Lokalplan nr. 755 for Ny bebyggelse mellem Østergrave og Havnegade

1 Høringssvar

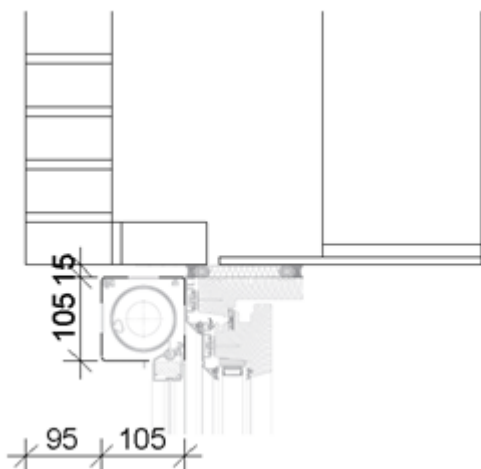
Der er i bygningsreglementet krav til indeklimaet, som kan medføre, at det bliver nødvendigt at etablere solafskærmning i form af screens (udvendige rullegardiner) foran vinduer, som er særligt udsatte for sollys. Når vinduet ikke udsættes for sol, vil det enkelte screen kunne rulles op, og facaden vil således ikke fremstå som permanent solafskærmet.

Det enkelte screen vil blive opsat inden for vinduesåbningen (se snittegning nedenfor), og vil derved ikke sløre bygningens taktfaste facaderytme. I oprullet tilstand vil det ikke fylde mere end ca. 10,5 cm og vil således ikke være visuelt dominerende for facaden, som fortsat vil opleves som værende åben og gennemsigtig.

På baggrund af ovenstående er det Flodbyens ønske, at det i formålsbestemmelsen præciseres, at bestemmelsen ikke er til hinder for etablering af evt. nødvendige udvendige screens.

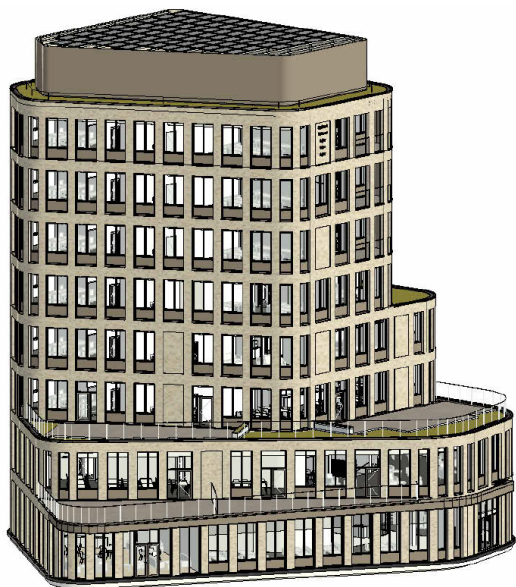
For at muliggøre en udkragende overdækning på maksimalt 80 cm i højden, som dertil er selvbærende, er det af byggetekniske årsager nødvendigt at muliggøre andre facadematerialer end tegl.

På skitsen på næste side er vist eksempel på udformning, hvor overdækningen langs bebyggelsens vestlige facade er visualiseret med en pladeinddækning i samme brunlige nuance, som niende etage, murkrone- og værnafslutning samt vinduerne i øvrigt.

Flodbyen ønsker derfor, at der i lokalplanen tilføjes mulighed for, at der på overdækningen må benyttes facadeplader af samme materiale og farve, som også anvendes i forbindelse med overdækningerne over indgangspartierne (jf. § 7.3), med facadebeklædningen på niende etager (jf. § 7.5) og med murkroneinddækningen (jf. § 7.9).

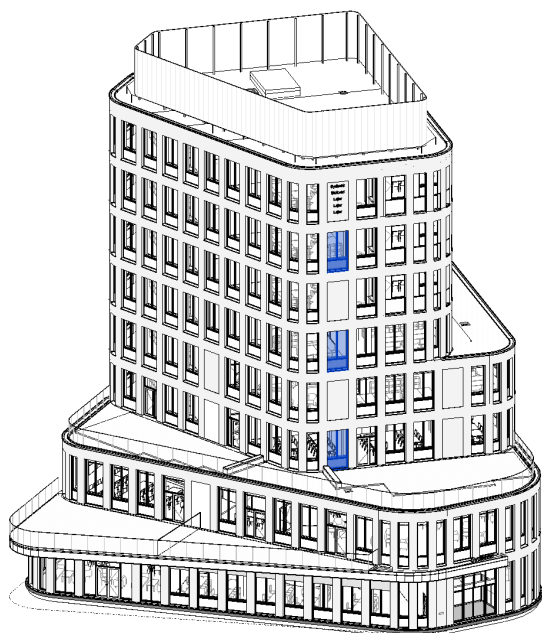
I det ønskede projekt findes tre vinduespartier, som er bredere end det beskrevne, nemlig 157,2 cm, som vist på nedenstående skitse (de konkrete vinduer er markeret med blå). Årsagen til dette skal dels findes i bygningens bløde former og ønsket om, at alle murpiller etableres med samme bredde og dels i forhold til, at målene går op i et standard-murmål.

I øvrigt ønsker Flodbyen at pointere, at et standard murmål til vinduesåbninger på omtrent 1,5 meter ved projektering er 151,2 cm.

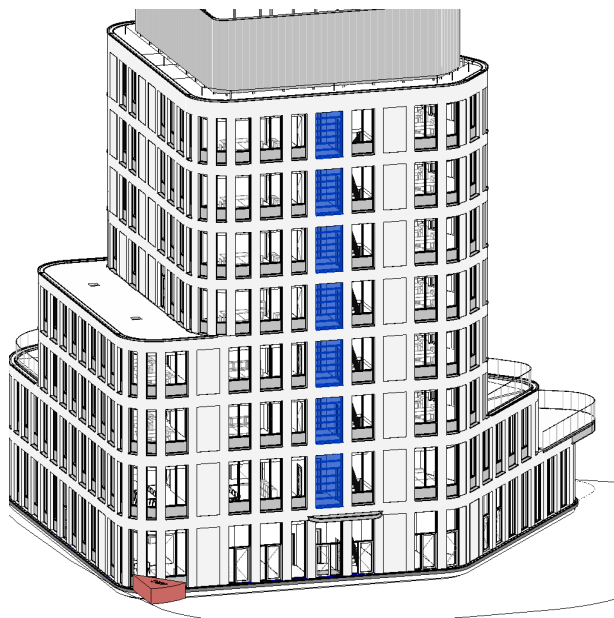
I forbindelse med trappeopgangen, som skitseret nedenfor (markeret med blåt), skal der etableres en luftsluse, som skal sikre bygningen den nødvendige røgudluftning ved en eventuel brand. I bygningsreglementet arbejdes der med præaccepterede løsninger, hvilket kræver et murhul på 181,2 cm.

På baggrund af ovenstående er det Flodbyens ønske, at lokalplanforslaget muliggør de ovenfor beskrevne scenarier, dvs. at der indarbejdes mulighed for etablering af murhuller til vinduer med en bredde på hhv. 151,2 cm, 157,2 cm og 181,2 cm.
